LuK Service Info

Part Nr. 231 0103 10 – 310/310mm TGU6

TB1055

Info: New design / Neues Design / Nouvelle conception / Nuevo diseño / Nuovo disegno / Nuovo segno

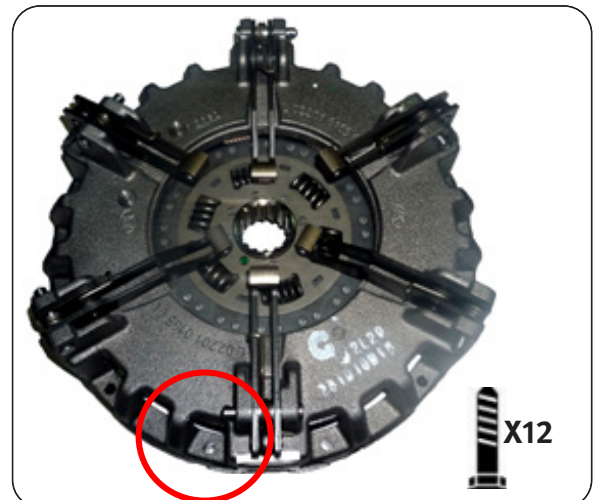
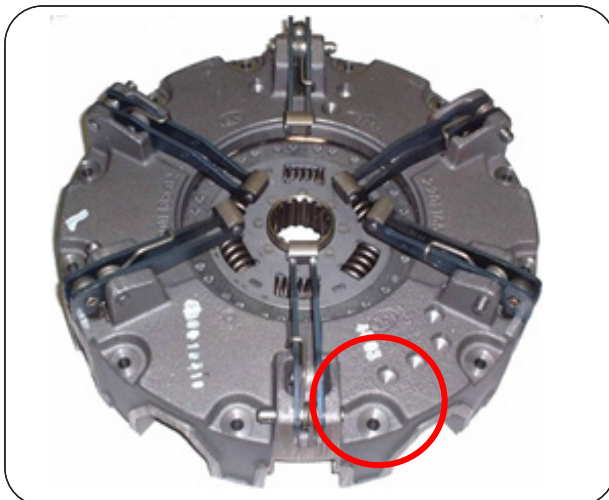
This new design utilises the latest clutch technology, using a vented housing for improved cooling and heat dispersal. Fully interchangeable with existing clutches with no modifications required to vehicle or flywheel. A new fixation bolt set 411 0195 10 12 x M8 x 1,25 x 65mm + Conical washer is supplied with new designs to accommodate the lower housing.
